VYSVĚTLENÍ ZADÁVACÍ DOKUMENTACE (dále také jen jako VD ZD)
dle ust. § 98 zákona č. 134/2016 Sb., o zadávání veřejných zakázek (dále jen
„zákon“)
č. XIV

Název veřejné zakázky:	Generální dodavatel stavebních prací vč. zajištění restaurátorské práce – opakovaná
Zadavatel:	Městská knihovna Kutná Hora, příspěvková organizace
Sídlo:	Husova 145, 284 01 Kutná Hora
IČ:	62951491
Zastoupený:	Mgr. Gabrielou Jarkulišovou, ředitelkou knihovny
Kontaktní osoba:	Mgr. Jiří Kolář, pověřený administrací veřejné zakázky

„Rekonstrukce objektu bývalé základní školy J. A. Komenského v Kutné Hoře“,
evidenční číslo zakázky Z2019-033174

Dotaz č. 14/1:

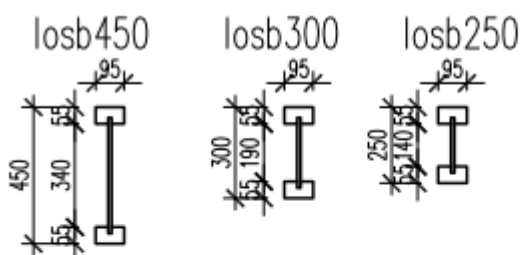
318.	H	X12	Nosník je vyroben ze dvou pásnic z KVH, mezi které je vložena stojina z desky OSB 3. - I250	m	98,2	5,00	103,110	-	-	-	-	vlastní
319.	H	X13	Nosník je vyroben ze dvou pásnic z KVH, mezi které je vložena stojina z desky OSB 3. - I300	m	13,4	5,00	14,070	-	-	-	-	vlastní
320.	H	X14	Nosník je vyroben ze dvou pásnic z KVH, mezi které je vložena stojina z desky OSB 3. - I450	m	741,8	5,00	778,890	-	-	-	-	vlastní
321.	SP	X16	podkladní a spojovací materiál	soubor	1,0	-	1,000	-	-	-	-	vlastní

S ohledem na transparentní ocenění žádáme zadavatele o poskytnutí bližší specifikace k výše uvedeným položkám.

Jedná se o lepený vazník s dřevěnými pásnicemi z KVH a OSB stojnou. Podrobná specifikace těchto prvků je ve statice. Jedná se o výkresy D1.2.12.

- IOSB ZNAČENÍ PRO LEPENÝ NOSNÍK Z PRVKŮ NA BÁZI DŘEVA; PŘEDPOKLÁDÁM NAPŘ. DŘEVĚNÉ PŘÍRUBY SE STOJINOU Z OSB DESKY; PŘESNÝ TVAR PODLE ZVOLENÉHO DODAVATELE, VÝŠKA PRVKŮ BUDE ZACHOVÁNA
- DESKY PODLAHY JSOU ZAVĚTROVACÍ PRVKY – BUDOU PROŠROUBOVÁNY S HORNÍ PÁSNICÍ I NOSNÍKŮ
- KVALITU VÝROBKU DOLOŽÍ DODAVATEL ČÁSTI
